Datum  
2022-05-12

Diarienummer  
KS-2017/2667

## Granskningsutlåtande 1 – Detaljplan för Grantorp 2:32 m.fl. inom Flemingsberg, Huddinge kommun

*Illustration av placering av soprum, grovsoprum och mindre återbruksrum, markerade med blåa pilar.*

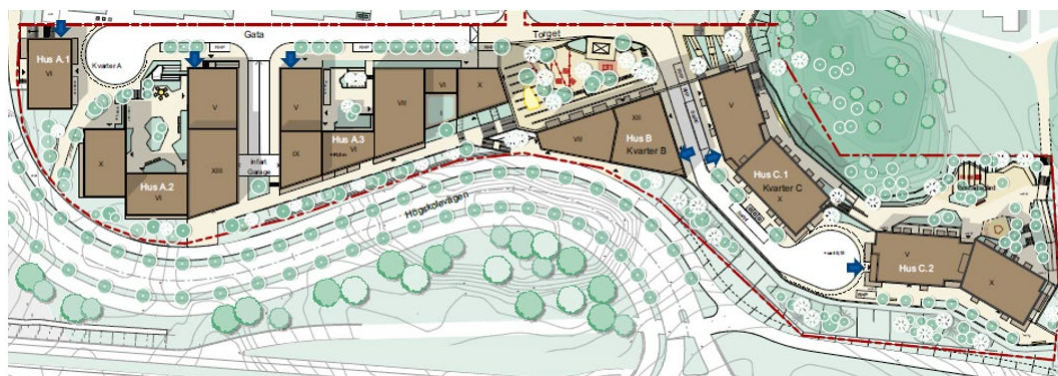
I miljörum, i dokumentet benämnt ”grovsoprum”, är rekommendationen att inte blanda återvinning och grovavfall i samma utrymme. För att säkerställa en bra sortering skall det vara i två skilda utrymmen. När det gäller miljörum skall trottoarkant vara mjukt nedfasad enligt samma princip som för handikapparkering med en bredd på 1,2 m.

Uppställningsplats för Hus B (Kv. B och C) skall vara på samma sida som miljörummet.

Detaljplanen bör kompletteras med planering av plats/utrymme för hushåll att kunna lämna och hämta återbruksmaterial. Detta utrymme bör vara skilt från utrymmen för restavfall och återvinning samt grovavfall.

*Planbeskrivningen har kompletterats med en tydligare beskrivning av placering av miljörum och sopkassuner. Avfall skall hanteras via sopkassuner, soprum, grovsoprum och mindre återbruksrum som ska placeras i planområdet. Soprum ska inrymma minst 8 olika fraktioner.*

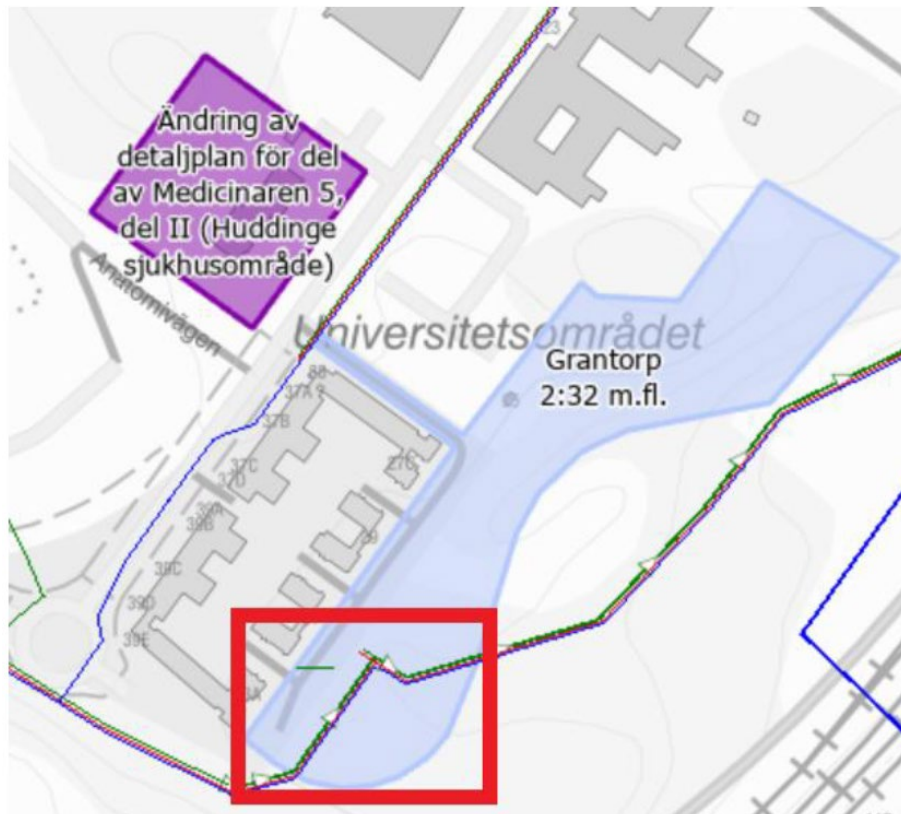
Byggnaden märkt "T1" i plankartan är placerad delvis inom befintligt U-område för SVOAs tunnel vars ungefärliga plushöjd (i tak) är +35. Om arbeten ska utföras inom eller intill denna anläggning ska SVOA kontaktas innan sådant arbete påbörjas.

Befintliga va-ledningar, se nedan, planeras att flyttas ut till kommande Högskolevägen, men ingår i dagsläget i Trafikverkets projekt Väg 226/571 Pålamalmsvägen–trafikplats Högskolan Diskussion pågår mellan exploatören och Huddinge kommun om tidigareläggning av ledningsflytt för att möjliggöra bebyggelse av Grantorp. SVOA har blivit tillfrågade gällande förberedande va-flytt inom egen entreprenad, men efter intern genomlysning av uppdraget har SVOA kommit fram till att förutsättningarna för detta inte är lämpliga. En förberedande flytt skulle dock vara genomförbar om Huddinge kommun driver egen entreprenad i själva Högskolevägen.

*Information kring SVOAs ledningar har noterats.*
